MERKNAD TIL NABOVARSEL OM SØKNAD OM DISPENSASJON

Gbnr 38/2, Kvingo (Åbakken 15) Ansvarlig søker: Marina Solutions AS Tiltakshaver: Mowi Kvingo

Byggesak: Dispensasjon til tiltak om flytebrygge i Åbakkevika, Masfjorden kommune

Merknaden er sendt av: Samtlige grunneiere med hus og/ eller naust ved Åbakkevika

FORANKRINGSPLAN - D2 (som fulgte dispensasjonssøknaden/ nabovarslet 01.06.2021):

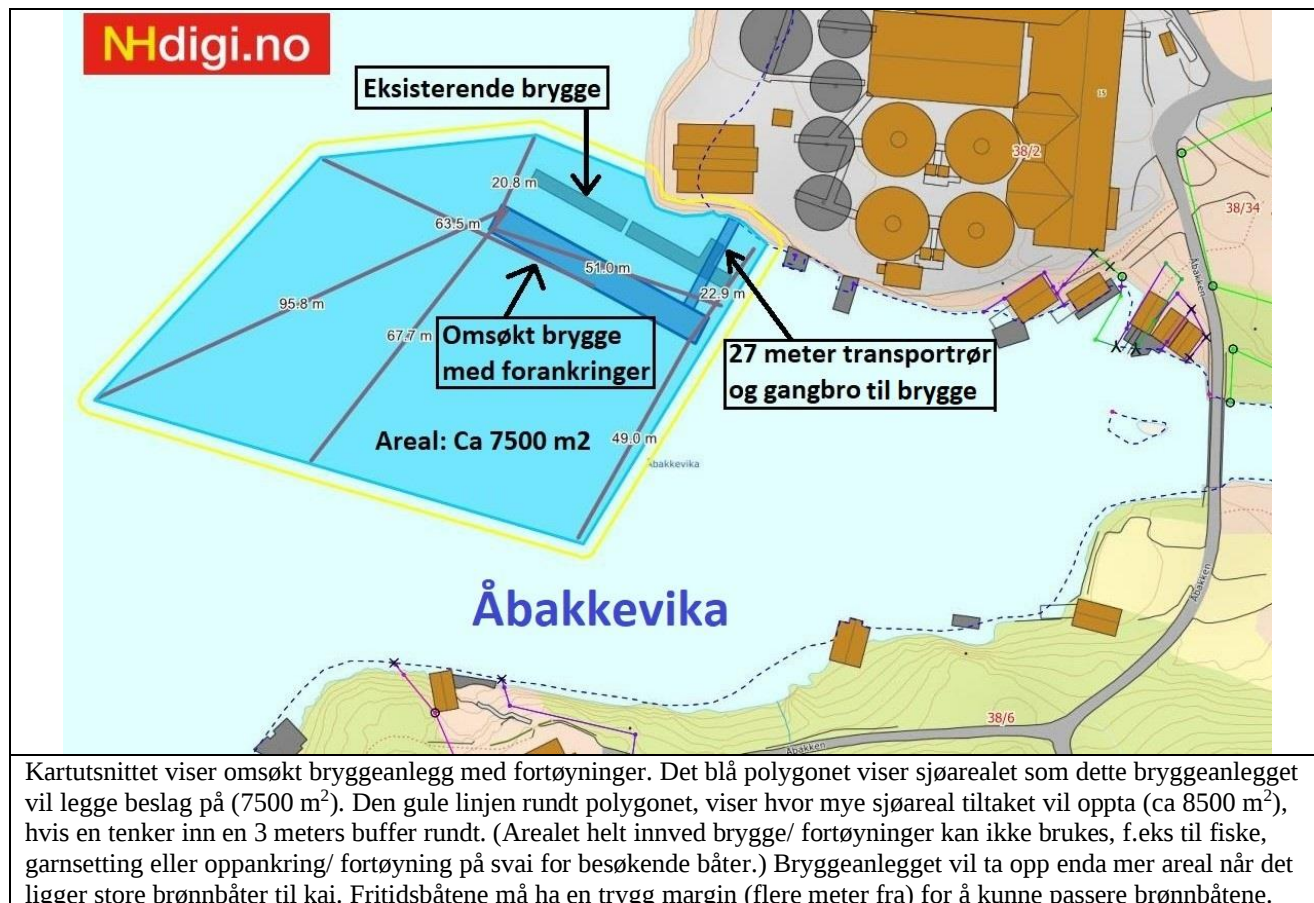
Den inntegnede flytebryggen skal være nøyaktig 50 meter lang, Hvis en regner ut alle ankerfortøyningene på kartet etter målestokken som bryggen setter, viser det seg at målene som er oppgitt på strekkene er *mindre enn det som reelt er inntegnet på kartet.* - **Korrekte mål er skrevet inn på kartet med rød farge.**

Tegninger som viser hvordan bryggeanlegget vil se ut (inkl. gjerder og rør), snitt-tegninger av *alle* fortøyninger (for brygge og gangbro) ned i sjø, tegninger som viser hvor/ hvordan transportrør skal festes og plasseres, samt informasjon om alle maskiner og installasjoner som vil følge tiltaket, er vesentlige for å kunne vurdere de estetiske, miljømessige og støyforurensende konsekvenser. Denne dokumentasjonen skulle derfor vært gitt i både nabovarsel og dispensasjonssøknad. - En unnlattelse av å gi denne informasjonen, må anses som å være et **brudd på dokumentasjonskravet og opplysningsplikten i Plan- og bygningsloven.**

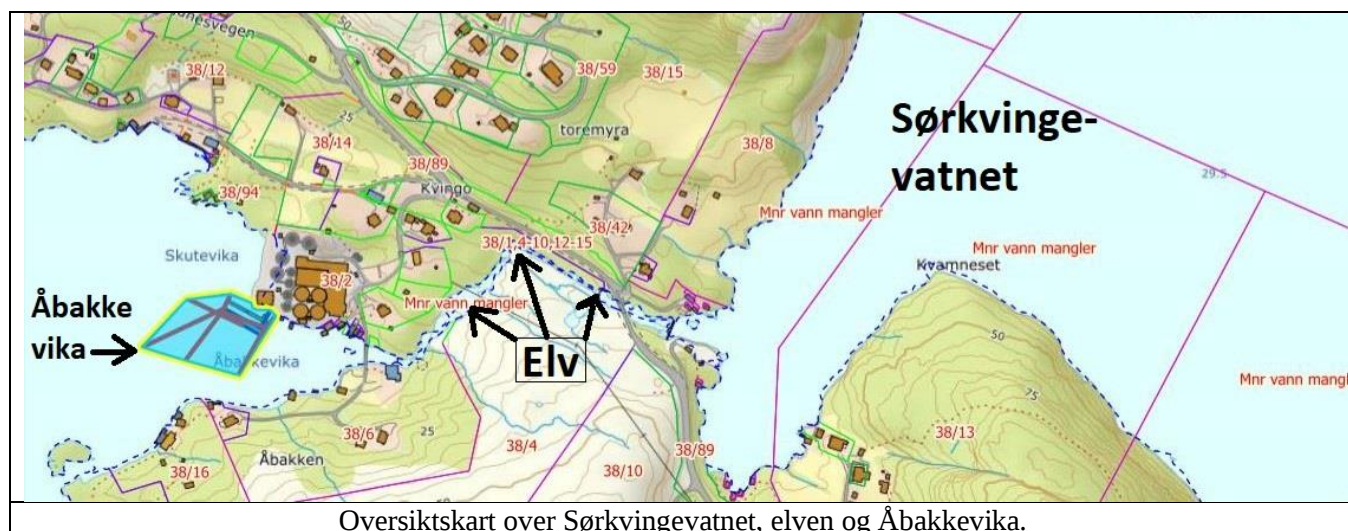
Kartutsnittet viser omsøkt bryggeanlegg, med inntegnede forankringer (rød farge). **NB!** Forankringer i sjø for gangbroen (i betong) som går fra land og ut til omsøkt flytebrygge, er ikke tegnet inn av søker. Rør-installasjoner for transport av levende fisk fra land og 27 meter ut til ny brygge er heller ikke inntegnet. (Det er usikkert om rørene skal legges i sjø, og hvordan de skal festes.) Mowi har ikke gitt noen slik informasjon i hverken dispensasjonssøknaden eller nabovarselet.
